GOVERNO DO DISTRITO FEDERAL
INSTITUTO DO MEIO AMBIENTE E DOS RECURSOS HÍDRICOS DO DISTRITO FEDERAL
 Coordenação de Licenciamento de Parcelamento de Solo e Obras de Infraestrutura
 Gerência de Licenciamento e Regularização de Parcelamento de Solo Urbano

Parecer Técnico - Parcelamento de Solo Urbano - LI SEI-GDF n.º 1/2018 - IBRAM/PRESI/SULAM/COINF/GERPAS

PROCESSO Nº	00391-00017686/2017-31 e 391.000.635/2013
TIPO DE LICENÇA	Licença de Instalação Corretiva
TIPO DE ATIVIDADE	Parcelamento de Solo Urbano
INTERESSADO	Urbanizadora Paranoazinho S/A - UPSA
CPF ou CNPJ	- 09.615.218/0001-250
SITUAÇÃO DE ATIVIDADE	Implantada
LICENÇA ANTERIOR	LP 006/2012
ATIVIDADE EMBARGADA/INTERDITADA	Não
COMPENSAÇÃO AMBIENTAL	Sim
COMPENSAÇÃO FLORESTAL	Sim

Figura 2 - Mapa da Macrodrenagem

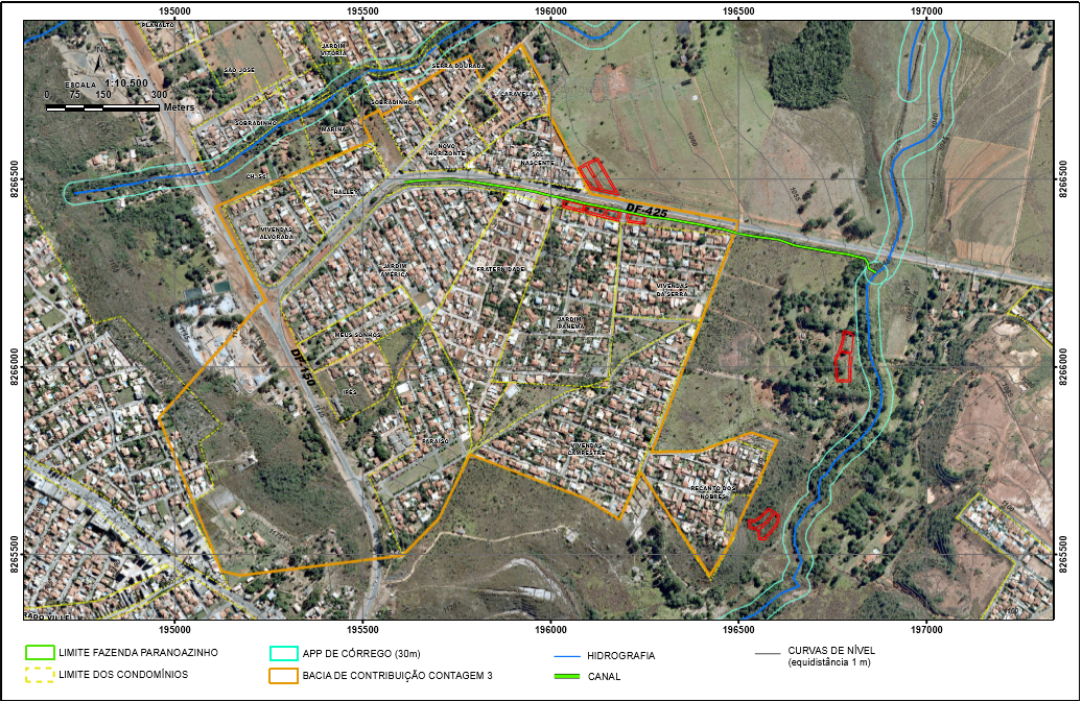
Para amortecer a vazão de escoamento direcionada ao corpo receptor, foram propostas, inicialmente, 10 bacias (Figura 02) e 03 lançamentos (Figura 3) descritos na Tabela 4.

Esse projeto teve aprovação da NOVACAP, conforme Despacho nº 257.125, 13/06/2013, folha 193.

No entanto, verifica-se que a Outorga concedida pela ADASA 6974140 previa os lançamentos com as características descritas na Tabela 5.

Figura 4 - Versão final do projeto de drenagem pluvial

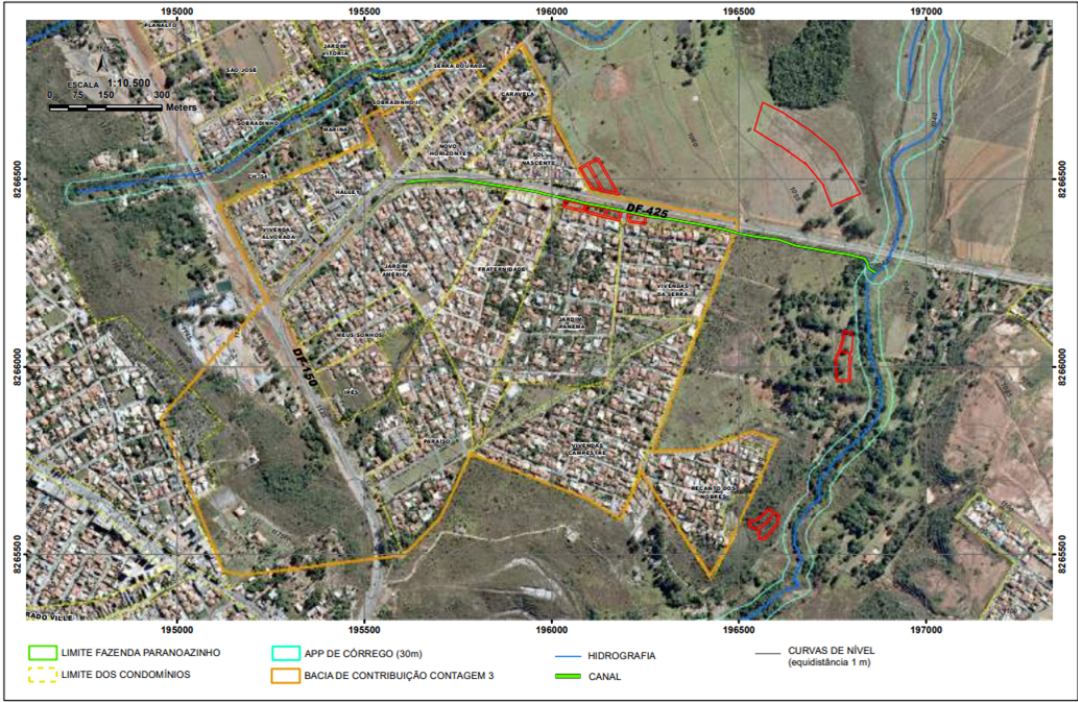
A alteração contemplou a incorporação de mais um reservatório de retenção com capacidade de 30.100 m³, o que possibilitou o atendimento à vazão de lançamento outorgada.

Frente às proposições do projeto final de drenagem, tecem-se as seguintes considerações:

- A macrodrenagem do Condomínio Recanto dos Nobres prevê a implantação de uma bacia em área com declividade acentuada e com cobertura vegetal preservada. Conforme vistoria realizada não se verificaram processos erosivos em talvegues existentes, podendo representar um indício que o acréscimo de escoamento pluvial advindo pela implantação do parcelamento está sendo amortecido de forma difusa pelo solo e a cobertura vegetal existente, configurando-se um equilíbrio com as condições geotécnicas e hidrológicas dos talvegues e do corpo hídrico receptor. Como essa questão não foi tratada de forma mais aprofundada no projeto apresentado e considerando o estudo de capacidade de suporte apresentado do Córrego Paranoazinho (Documento SEI nº 7161856) verifica-se a necessidade de complementações dessa análise.

A complementação a ser apresentada a este Instituto para o sistema de drenagem pluvial do Condomínio Recanto dos Nobres deve abranger o mapeamento das condições atuais da drenagem pluvial e soluções alternativas para amortecimento da vazão de pico e retenção de sedimentos. Nesse contexto, tecem-se algumas soluções passíveis para a área do referido Condomínio.

- 7.17. Apresentar no prazo de 120 dias, projeto alternativo do sistema de drenagem pluvial para o condomínio Recanto dos Nobres, contemplando mapeamento das condições atuais do sistema de drenagem pluvial, dispositivos de infiltração e retenção (qualitativa e quantitativa) ao longo do condomínio, sugestões são apresentadas no item 4.5 do Parecer que embasou esta licença. Caso não se apresente o referido projeto alternativo, deve-se considerar, ao invés dos Reservatórios projetados, a implantação de reservatórios de retenção em cada lote do referido condomínio, no sentido de atender a máxima de lançamento de águas pluviais definida pela ADASA, 24,4 L/s.Ha.

Figura 5 - Dispositivo First Flush (Fonte: Catálogo Tigre-ADS)

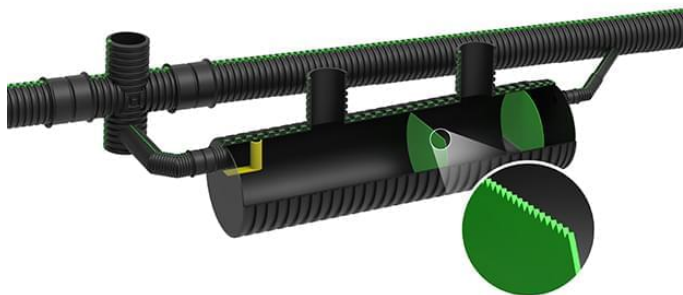
- Sistemas estruturais de controle qualitativos tipo “first flush” interligados à microdrenagem, modelos similares ao da Figura 8:

Figura 6 - Paliçada de madeira (fonte: Hidrológica)

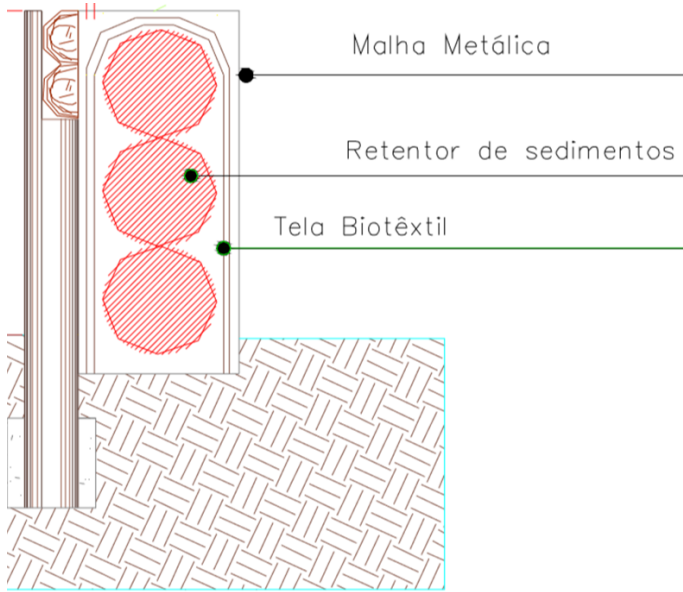
- Dispositivos controladores de velocidade e retentores de sedimentos, como paliçadas de madeira implantados perpendiculares às linhas dos talwegues (figura 9)
